三菱電機汎用ACサーボ セールスとサービス

No. 18-14

汎用ACサーボアンプ 内蔵回生抵抗器リード線端子の外観変更のお知らせ

表1. 内蔵回生抵抗器リード線端子の外観

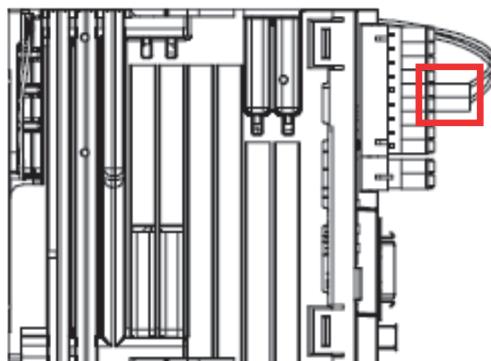
内蔵回生抵抗器リード線端子について、絶縁部の材質を塩化ビニルからナイロンに変更することにより、外観が表1のとおり変更となります。

変更前	変更後
赤枠部分の拡大図
